Prat. SinaDOC n° 22896/2018

OGGETTO: Piano Urbanistico Attuativo (PUA) denominato "AR (S-F) Ex Cisa Cerdisa sub Ambito C" in variante. Invio parere ai sensi art. 18 comma 1 lettera h LR 4/5/82 n° 19 e D.Lgs 152/06.

Si riscontrano con la presente le vs. richieste di parere prot. nn° 26948 del 17/07/2018 (Comune di Sassuolo) e 14310 del 17/07/2018 (Comune di Fiorano Modenese) relativamente al PUA in variante di cui all'oggetto.

Planimetria tratta dal "Rapporto ambientale preliminare" ai sensi LR 4/2018

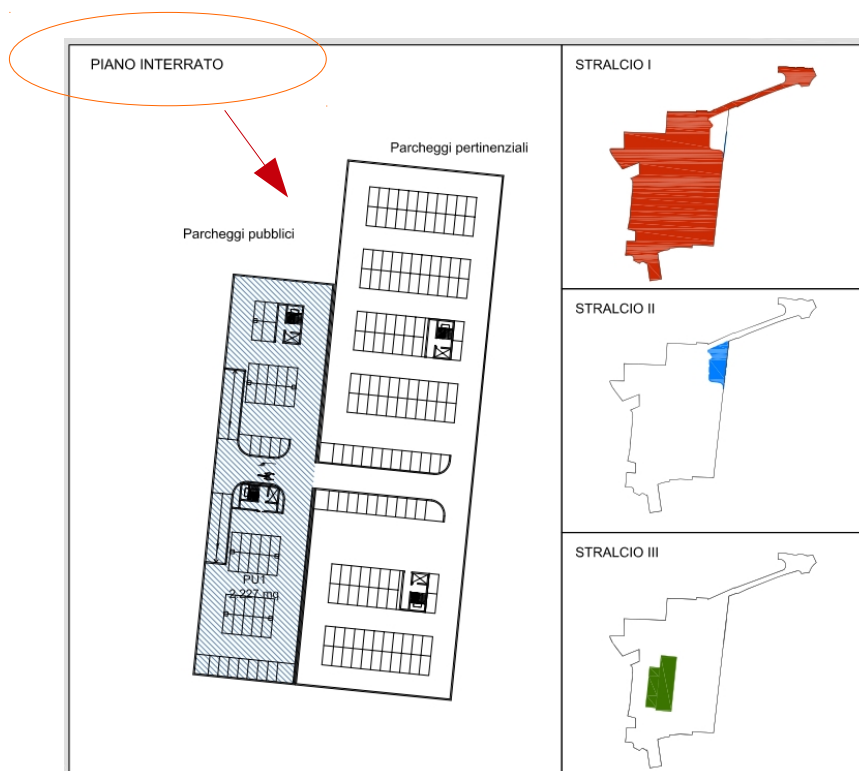
In linea generale, si osserva primariamente che il terzo stralcio funzionale non era previsto nel PUA approvato nel marzo 2017, ma neppure nel progetto del centro commerciale coop Adriatica sottoposto a screening, nel quale si illustrava la situazione dei parcheggi come predisposti completamente a raso:

La configurazione dello stato di progetto sottoposto a verifica di assoggettabilità **non è pertanto coerente con quello relativo alla variante proposta, per la presenza di una infrastruttura interrata da adibire a parcheggio al servizio delle strutture commerciali**. Pertanto, se il proponente intende effettivamente realizzare tale ulteriore stralcio costituito da un parcheggio interrato si ritiene necessario integrare la pronuncia di verifica negativa con l'**attivazione di una nuova procedura di assoggettabilità che abbia ad oggetto la versione progettuale più recente presentata**.

- La variante al PUA dovrà essere coerente con il progetto descritto nella procedura di verifica di assoggettabilità espletata, ovvero legittimata secondo le procedure di legge con le previsioni proposte.
